軟體重要通知

SW1A 型 Automation Organizer (WindO/I-NV4)

茲因 SW1A 型 Automation Organizer 內收錄的 WindO/I-NV4 發生以下 15 件異常現象，請使用該軟體的顧客，確認下述的異常內容後，採取對策。造成困擾深感抱歉，敬請見諒。

圖 2-3_折線圖顯示網格線

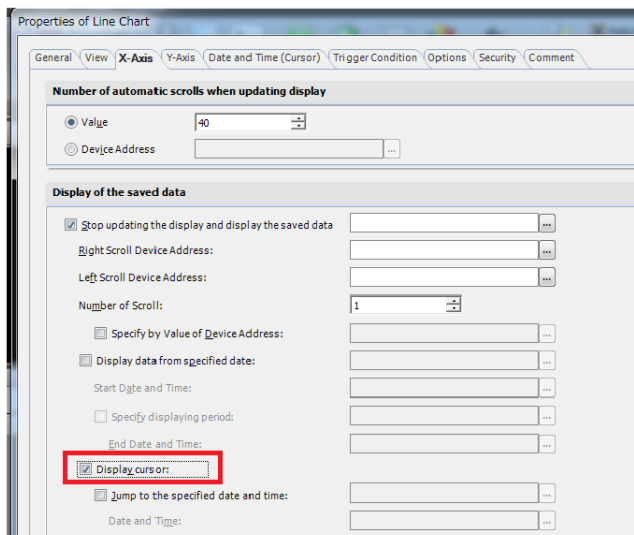
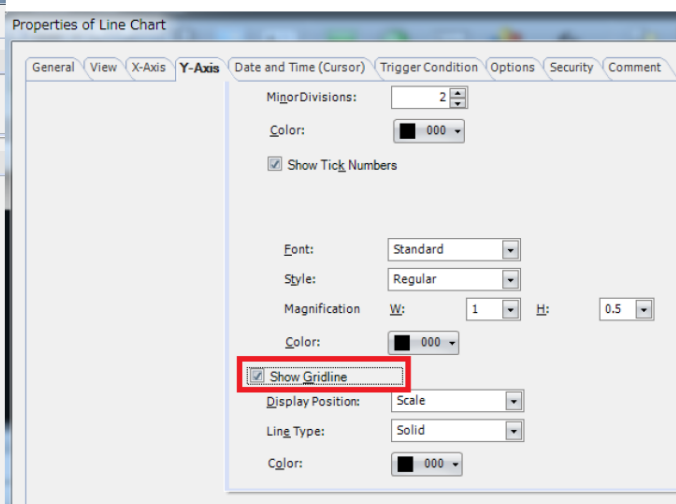
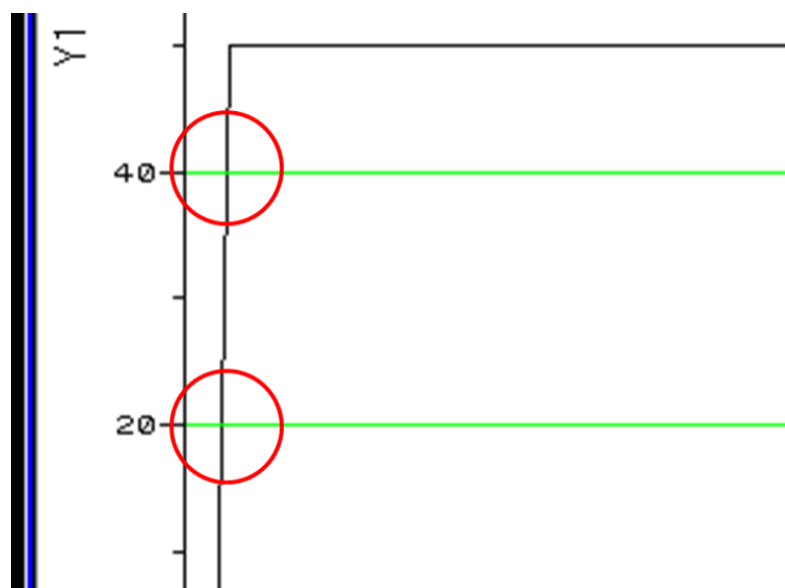
在折線圖中啟用〔顯示游標〕和〔顯示網格線〕時，如果在圖表停止更新時移動了游標，則會出現如同圖 2-3 所示的畫面，網格線被繪製於該折線上，該折線出現斷線。

無暫時的對策。請按照本通知函第一頁所記載的對應方式作為永久對策。

圖 3-1_日期資料將被顯示為「** : **」

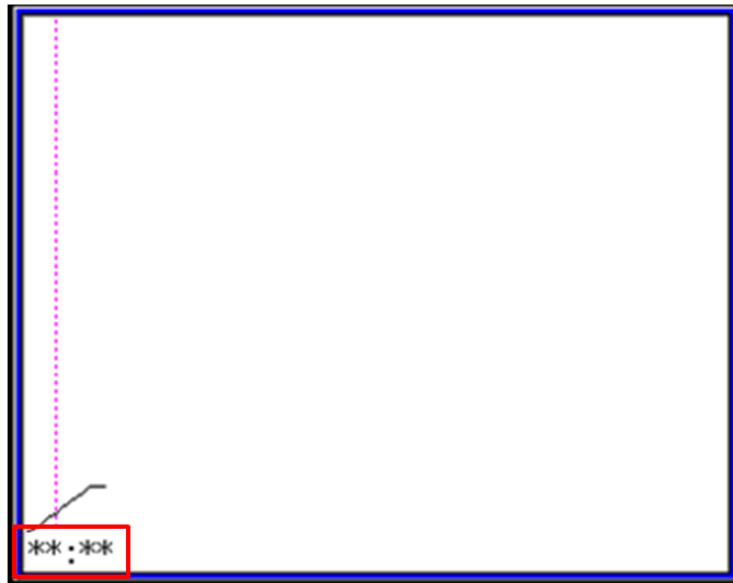
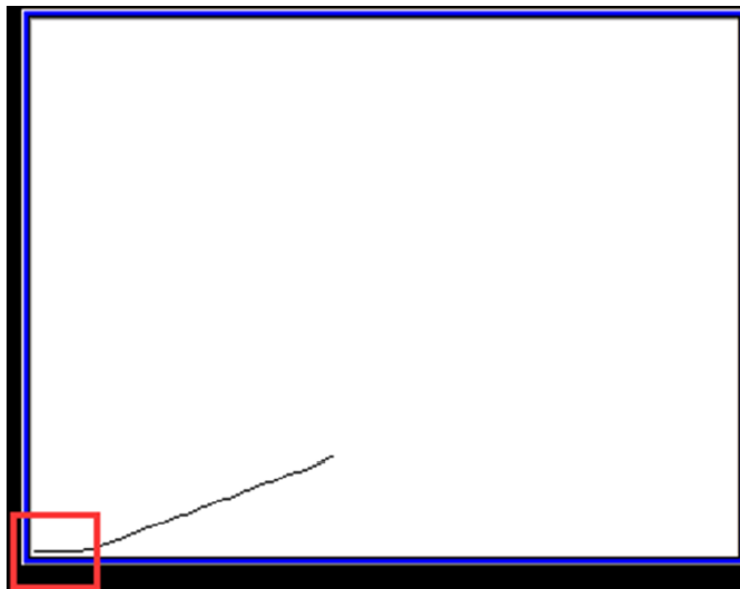
當在折線圖執行以下操作時，未採樣的數據將顯示在折線圖上。
關於執行各操作時發生的現象請分別參照圖 3-1、圖 3-2。

- 在折線圖停止更新時，進行資料的採樣

- 在變更顯示點數後移動游標

無暫時的對策。請按照本通知函第一頁所記載的對應方式作為永久對策。

圖 8-1_〔文字總管(Text manager)〕對話框中的操作

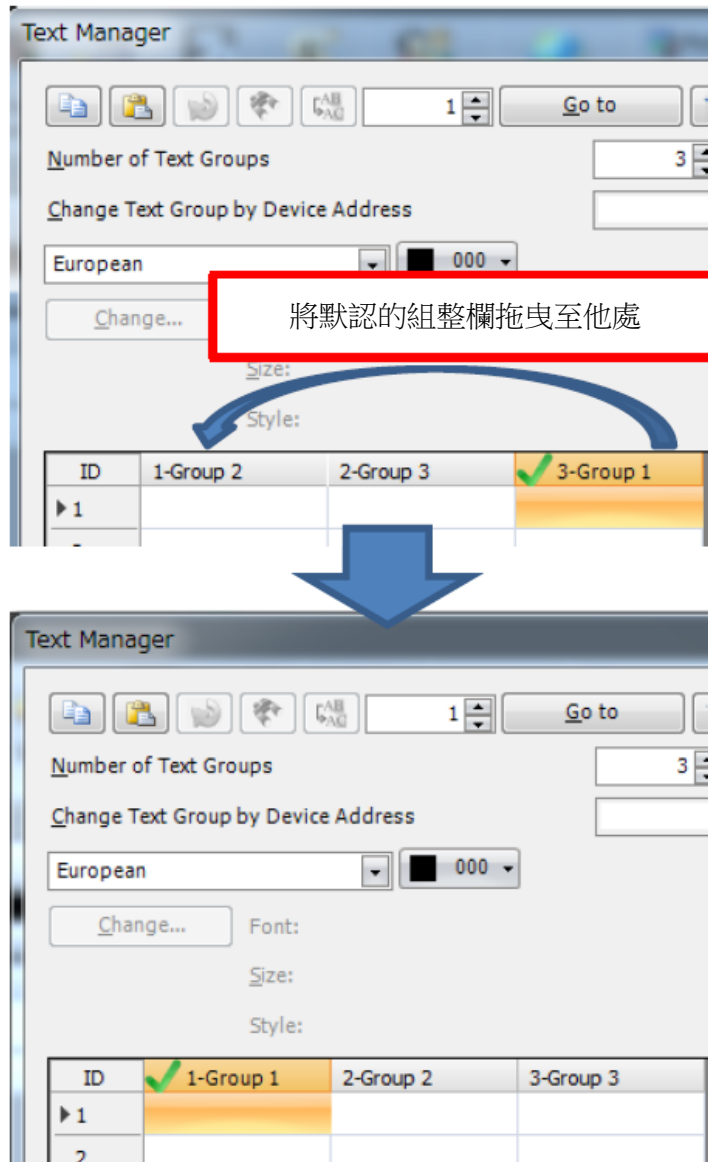
在〔文字總管(Text manager)〕對話框中，如果將默認的組整欄整個拖曳至他處，並將編號由 1 以外的號碼變更為 1 之後，儲存專案檔案然後下載的話，人機介面可能會反復重啟。

打開〔文字總管(Text manager)〕對話框，右鍵單擊第一欄以外的標題列，並將其設定為默認組。然後右鍵單擊第一欄的標題列並將其設定為默認組。

圖 9-1_〔文字總管(Text manager)〕對話框中被設定為 Windows 字型的儲存格

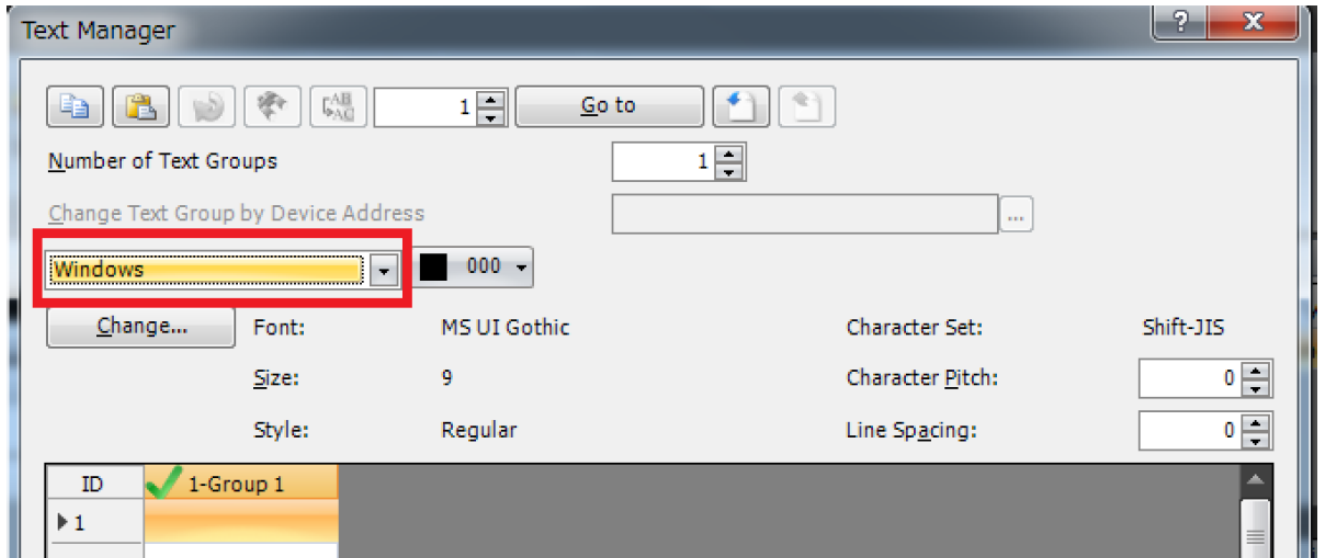
如果在〔文字總管(Text manager)〕對話框中將設定為 Windows 字型的儲存格複製貼上至其他儲存格後並編輯文字，則即使下載該專案檔案，您先前已編輯的文字將不會顯示於人機介面。

先儲存專案檔案後再打開，開啟〔文字總管(Text manager)〕對話框，然後按〔OK〕鍵。

圖 10-1_〔文字總管(Text manager)〕對話框中的字型設定將變成空白

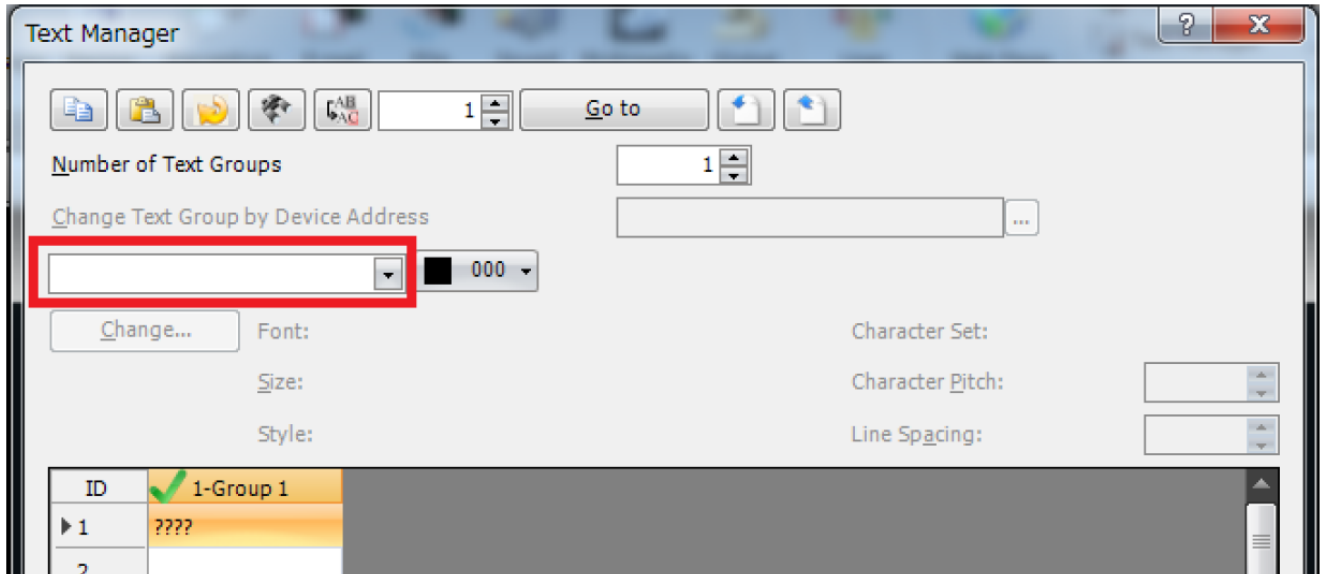
在〔文字總管(Text manager)〕對話框中勾選多項字型設定相異的儲存格，然後編輯文字的話，則被編輯的儲存格其字型設定將變成空白。此時，若點擊〔OK〕鍵，〔文字總管(Text manager)〕對話框將變成無法開啟。

另，若將發生前述狀況的專案程式儲存後，該專案程式將變成無法開啟。

無暫時的對策。請按照本通知函第一頁所記載的對應方式作為永久對策。

圖 11-1_〔標籤編輯器〕對話框的〔設備位址的表示格式〕設定

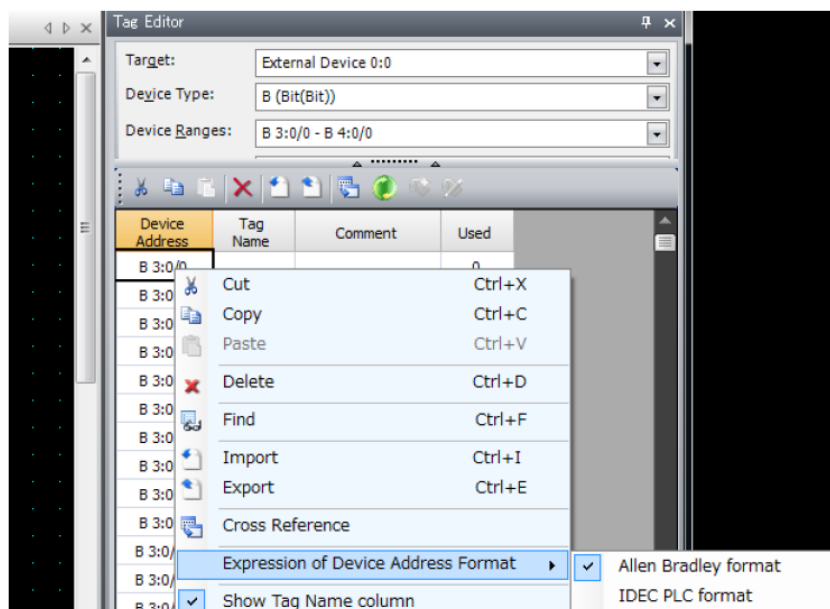
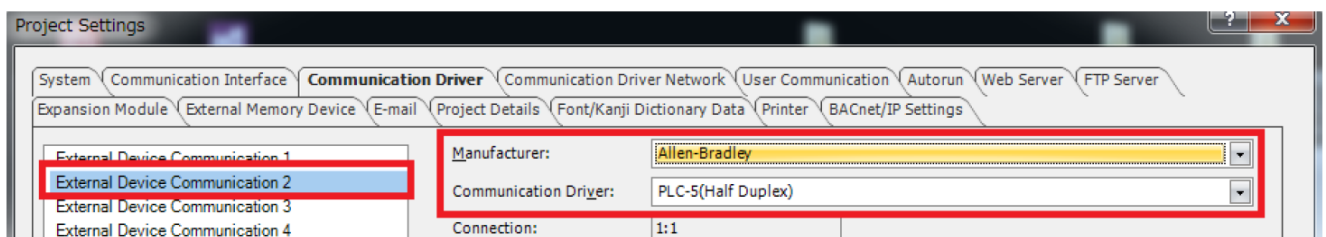
若滿足以下條件 1~3 時，當儲存專案檔案後再次開啟時，則 Emerson ROC Protocol .Allen-Bradley Logix Native Tag (Ethernet)的設備位址的設定將被刪除。

另，若滿足以下條件 1~4 時，當儲存專案檔案後再次開啟的話，則專案檔案將變得無法正常開啟。

條件 1：〔標籤編輯器〕對話框的〔設備位址的表示格式〕的設定選用了〔Allen-Bradley〕格式。

條件 2：〔專案設定〕對話框的〔通信驅動程式〕標籤內，〔與外部設備的通信 2〕設定為〔Allen-Bradley〕，而〔與外部設備的通信 4〕設定為〔Allen-Bradley (Allen-Bradley Logix Native Tag (Ethernet)以外)〕或〔Allen-Bradley〕以外的選項。

在〔專案設定〕對話框中將〔與外部設備的通信 2〕設定為〔Allen-Bradley〕時，請勿同時使用〔與外部設備的通信 4〕，而要使用〔與外部設備的通信 1〕或 使用〔與外部設備的通信 3〕。

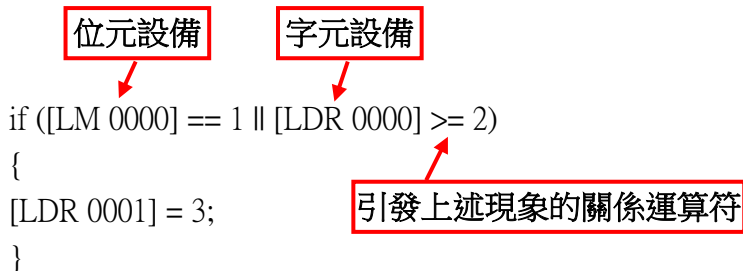
如果腳本中的〔if〕語句或〔while〕語句的條件式混合了位元設備和字元設備，且使用了關係運算符（>，<，>=，<=）或四則算術運算符（+，-，*，/，%），則當執行以下操作時，設備中的位元設備位址可能會被刪除：

- 變更機種
- 從另外的 WindO/I-NV4 複製貼上包括腳本指令或腳本的多按鈕(Multi-button)，或著是包括腳本的多指令(Multi-Command)。
- 變更通信驅動程式

此時，若打算下載專案程式的話，將會被判斷為不正確的腳本而無法下載。

無暫時的對策。請按照本通知函第一頁所記載的對應方式作為永久對策。

圖 15-2_ WindO / I-NV4 發生文字亂碼

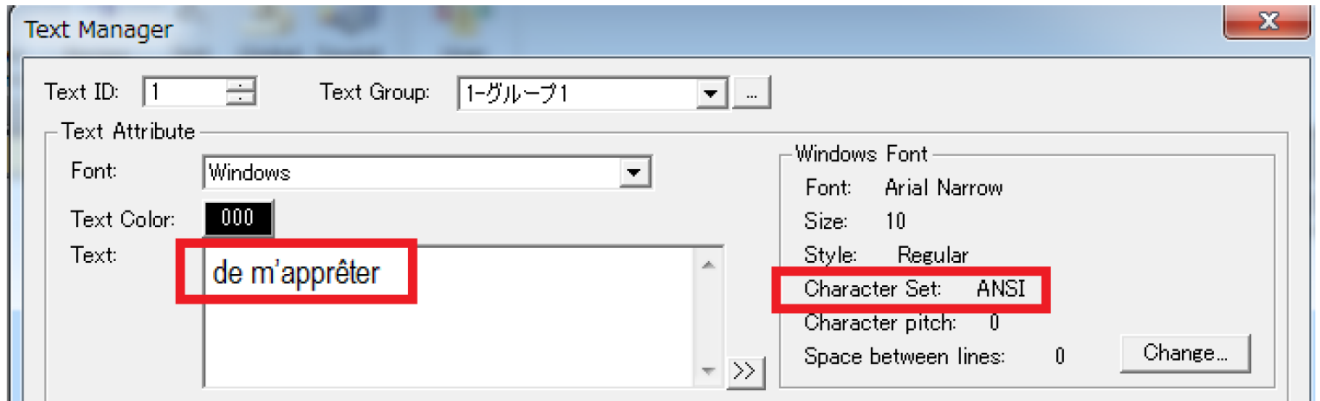
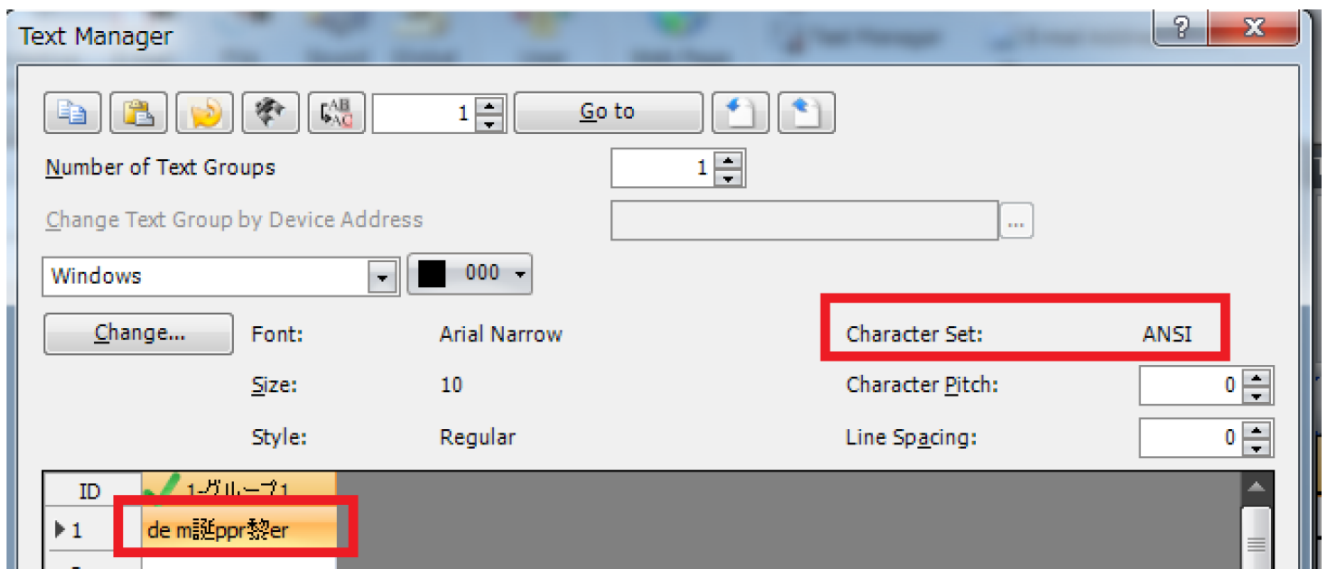
在 WindO / I-NV2 中將 Windows 字體的字符集設定為 ANSI 時，在 WindO / I-NV4 中打開在文字中輸入了歐洲字符串的專案檔案時，文字可能會出現亂碼。

無暫時的對策。請按照本通知函第一頁所記載的對應方式作為永久對策。
